Operador Nacional do Sistema Elétrico

PROPOSTAS PARA MELHORIA  
DA SEGURANÇA DAS  
INSTALAÇÕES ESTRATÉGICAS  
DO SISTEMA INTERLIGADO  
NACIONAL - AVALIAÇÃO DOS  
ASPECTOS RELACIONADOS  
AOS ARRANJOS DE  
BARRAMENTOS

ONS REL 0176/2013

VOLUME V – Subestações complementares da região  
Sul

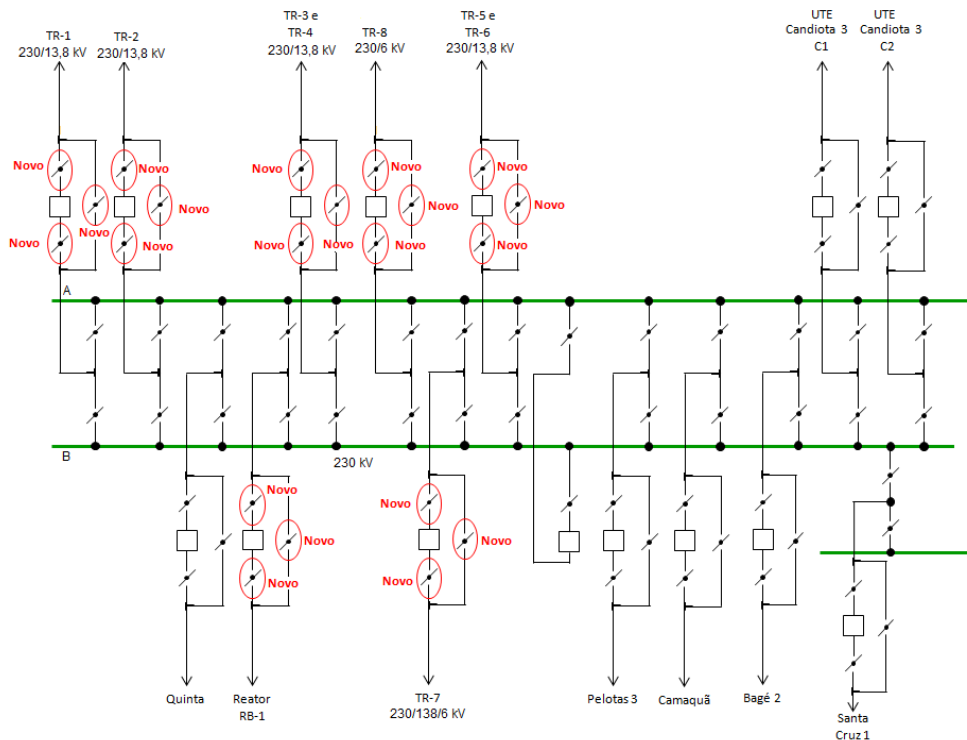
- ✓ Individualizar e completar os vãos dos transformadores TR1 a TR8.
- ✓ Instalar de proteção de barra adaptativa no setor de 230 kV

A disposição eletromecânica da subestação permite a complementação dos vãos dos transformadores em arranjo convencional através de substituição de alguns equipamentos. Entretanto a individualização dos módulos dos transformadores TR-3, TR-4 e TR-5 e TR-6, requer estudos complementares aprofundados, provavelmente com uso de soluções não convencionais, a serem desenvolvidos oportunamente no contexto das demais necessidades de reforços indicados pelo Planejamento Setorial sob responsabilidade da EPE. Entende-se que a Autorização da complementação dos vãos deve ser conjunto com a individualização para obter ganho de escala no empreendimento.

## SE Venâncio Aires

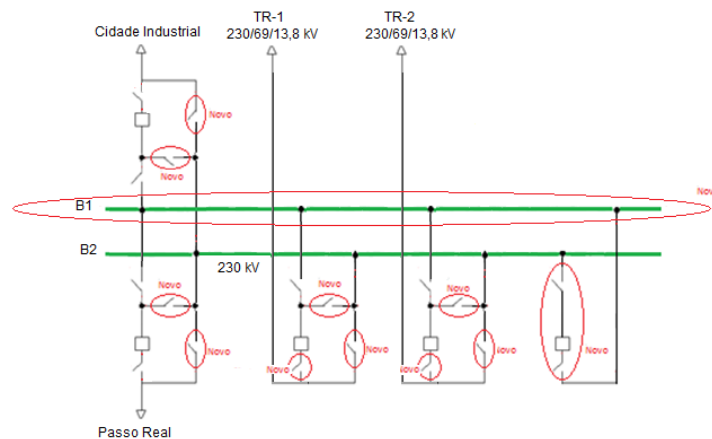
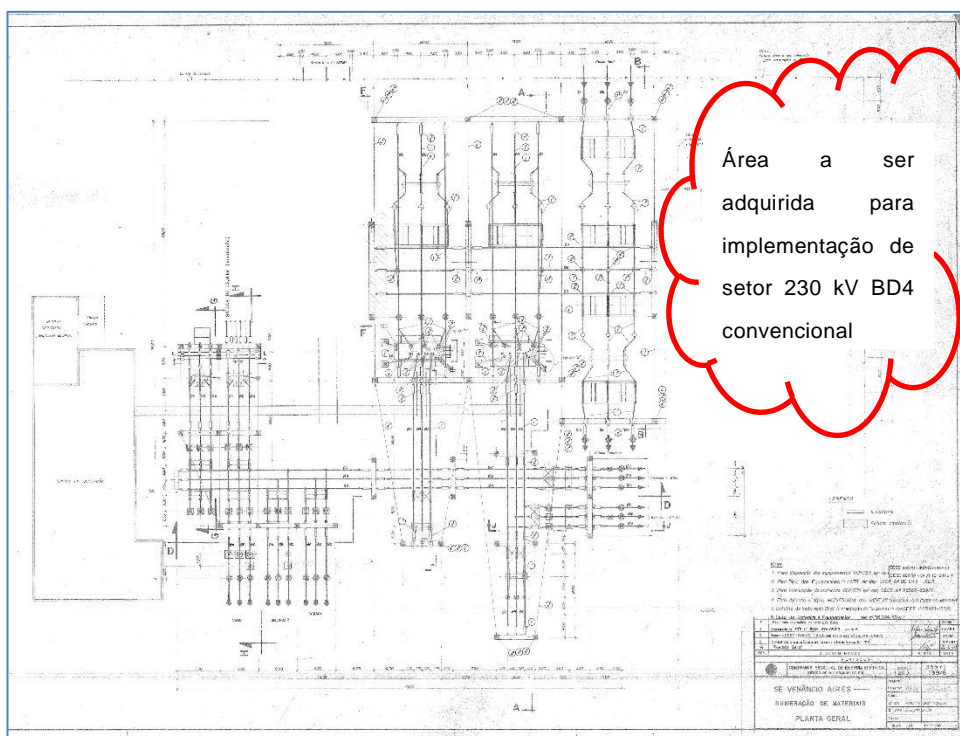
- ✓ Converter o arranjo do setor de 230 kV para barra dupla 4 chaves com instalação de vão interligador de barras.
- ✓ Instalar proteção diferencial de barra adaptativa associada à proteção de falha de disjuntor.

Nesta intervenção deverá ser considerada a vida útil avançada dos atuais equipamentos desta instalação.

Em relação ao sistema de proteção, a CEEE-GT informou que a execução da alteração da configuração de barramento proposta exigirá a substituição, dos sistemas de proteção e controle dos módulos de 230 kV da subestação. Em caso de substituição dos sistemas de proteção também será necessária a substituição das proteções nos terminais remotos para atendimento aos requisitos dos Procedimentos de Rede vigentes.
